PROGETTISTA		COMMESSA NQ/R23350	CODICE TECNICO -
	LOCALITÀ	ALTO TIRRENO		REL-VDO-E-11017
	PROGETTO	FSRU Alto Tirreno e Collegamento alla Rete Nazionale Gasdotti		Fg. 1 di 11

ISTANZA PER IL RILASCIO DELL'AUTORIZZAZIONE ALLA COSTRUZIONE E ALL'ESERCIZIO DELL'OPERA FSRU ALTO TIRRENO E COLLEGAMENTO ALLA RETE NAZIONALE GASDOTTI

RICHIESTA DI INTEGRAZIONI

**SETTORE: DIFESA DEL SUOLO SAVONA
(Prot-2023-1243987 del 06.09.2023)**

Fig. 3.4/A – Areale di frana stabilizzato (loc. Villa Leoncini) interferente con il tracciato di progetto previsto in sotterraneo (microtunnel Bragno)

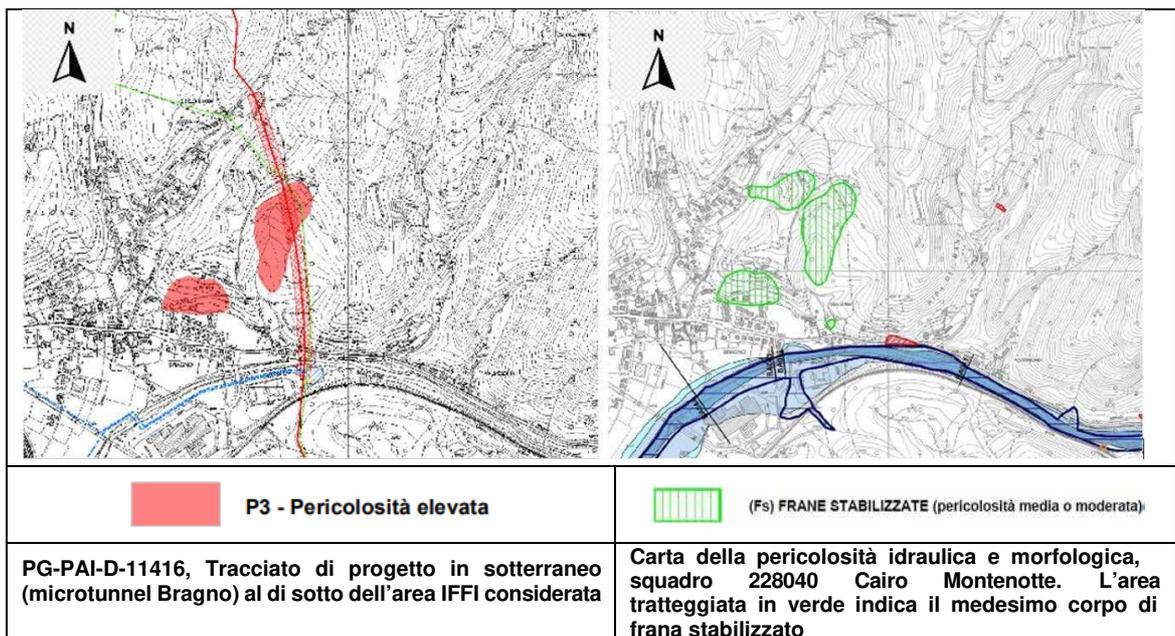
- 2.4 *Relativamente agli **aspetti geomorfologici** è necessario che venga effettuata una sovrapposizione cartografica di maggior dettaglio rispetto alle aree di suscettività al dissesto individuate dai vigenti piani di bacino (versante tirrenico) e dall'Atlante rischi PAI Po ovvero dagli allegati alla D.G.R. n.428/2021 (versanti padani). In assenza di questi elementi non è possibile definire compiutamente le competenze del Settore (art. 16 comma 2, lett. i) e comma 3, lett. c) della Normativa dei Piani di Bacino per le opere ricadenti su versanti tirrenici e art.7, comma 4 della D.G.R 428/2021 per le opere ricadenti su versanti padani.*

Per il versante padano: con riferimento agli interventi ricadenti in aree classificate Fs per i quali è previsto il parere vincolante dell'ufficio regionale competente in materia di difesa del suolo, il progetto dovrà includere idonee verifiche tecniche, redatte da professionista abilitato, finalizzate a dimostrare la compatibilità degli interventi con le limitazioni imposte in relazione alle condizioni di dissesto. Dette verifiche, come rappresentato all'art. 7, comma 10 della citata D.G.R. 428/2021, costituiscono presupposto essenziale di ammissibilità, ai fini del rilascio del titolo abilitativo o dell'approvazione del progetto da parte dell'Autorità a ciò preposta, previo parere vincolante dell'ufficio regionale competente in materia di difesa del suolo.

In tal senso, in questa prima fase, sono stati effettuati rilievi geologici di dettaglio su un'area ricadente all'interno del territorio comunale di Cairo Montenotte, in località Villa Leoncini, individuata nella Carta della pericolosità idraulica e geomorfologica da frana (in Fig. 3.4I e nell'allegato 6). Tale area è stata già considerata e valutata all'interno dei documenti redatti per l'istanza consegnata a giugno 2023:

Per quanto concerne l'interferenza tra l'opera in progetto e l'areale di frana stabilizzato ricadente in loc. Villa Leoncini nel Comune di Cairo Montenotte sopra discusso, si precisa che verrà attraversata in sottterraneo con metodologia trenchless mediante tecnica microtunneling; pertanto, lo studio di compatibilità tra le area soggetta a vincolo idrogeologico e l'opera in progetto sarà definito attraverso l'elaborazione di sezioni stratigrafiche schematiche rappresentative dell'area di interesse. In particolare, lo studio definirà la realizzazione di un modello geologico di sottosuolo basato sull'interpretazione dei risultati ottenuti dalla campagna di sondaggi geognostici e delle indagini geofisiche condotte in sito, dimostrando l'assenza di interferenza tra l'opera in progetto ed il volume di terreno potenzialmente instabile.
